改善箇所説明図

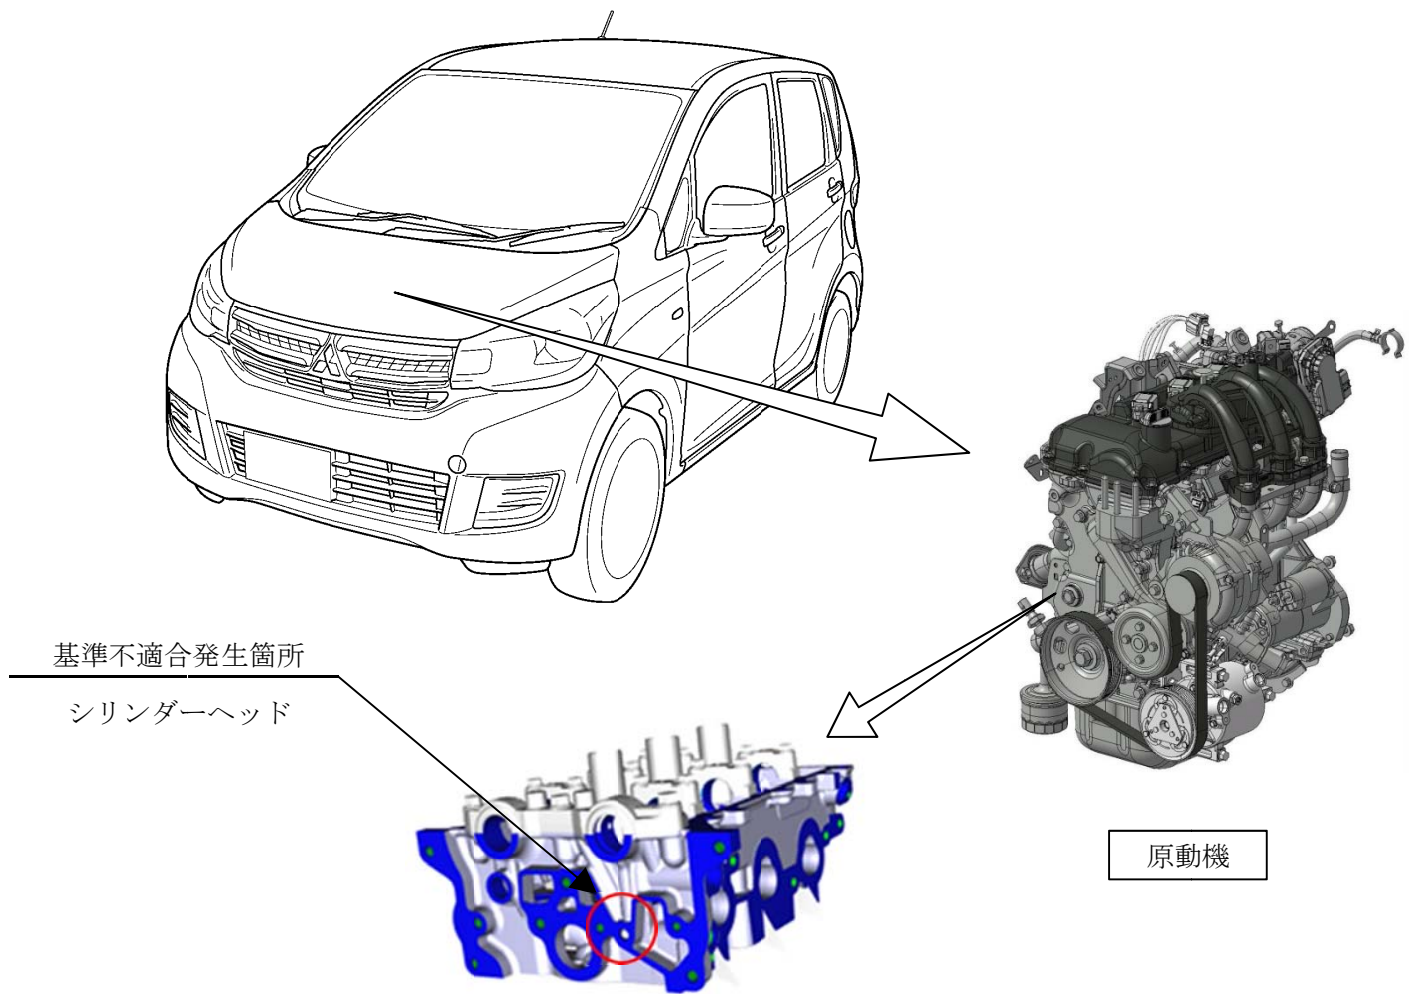
原動機のシリンダーヘッドにおいて、生産設備変更時の検証が不適切なため、オイル通路の加工穴に穴を塞ぐためのスチールボールを誤って2個圧入したことでオイル通路が閉塞しているものがある。そのため、オイル供給不足によりカムシャフトのジャーナル部が焼き付くおそれがある。

全車両、原動機を良品と交換する。

識別：運転者席側ドアチェッカーのヒンジにあるピン下側の頭部に、白または黄色ペイントを塗布する。
